ACTA #2 - mesa de trabajo para socializar las observaciones a la información radicada del proyecto "OPTIMIZACIÓN DE LAS REDES SECUNDARIAS DE ACUEDUCTO Y ALCANTARILLADO EN LOS BARRIOS BELLO HORIZONTE Y CIUADAELA COMFANDI EN SANTIAGO DE CALI"

Socializar las observaciones al proyecto de la referencia por parte de la subdirección del proyecto del Ministerio de Vivienda Ciudad y Territorio en el marco de las resoluciones 330 de 2017 y 661 de 2019.

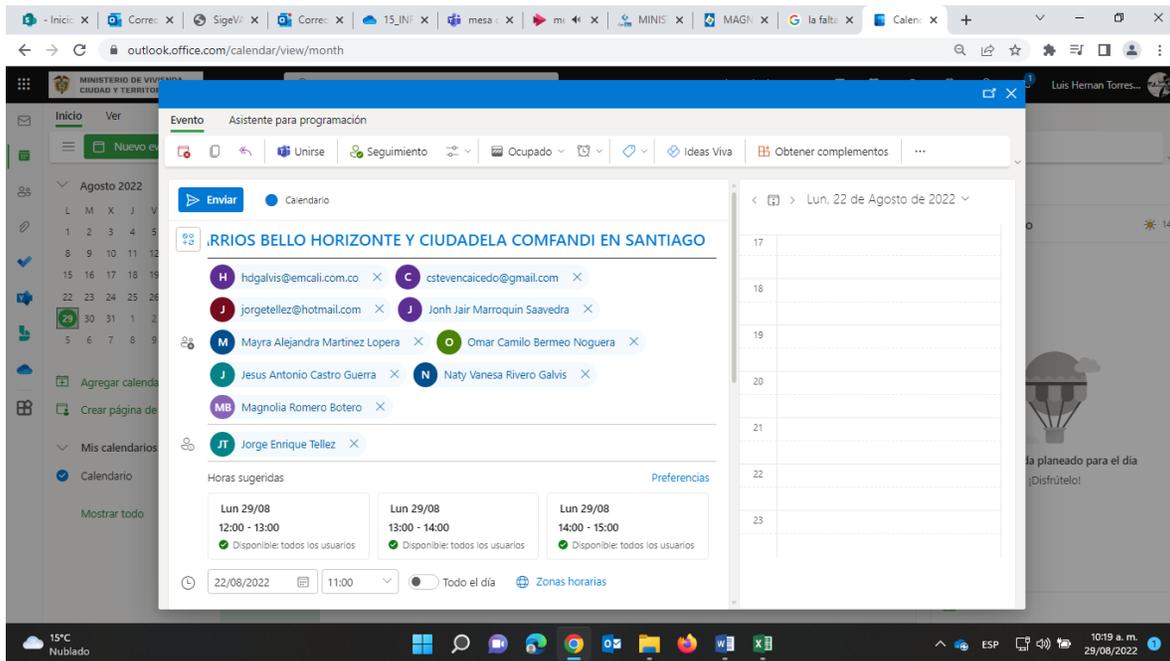
Los planos presentados no son claros y legibles, no hay unos planos de diagnóstico que permitan evaluar el estado actual y proyectado, además que presentan colores que no explican en las nomenclaturas si es redes existentes o nuevas. en los planos de alcantarillado en las plantas no es clara las cotas pues lo que se indica no refleja las cotas de entrada y salida en los pozos (cota rasante y cota batea).
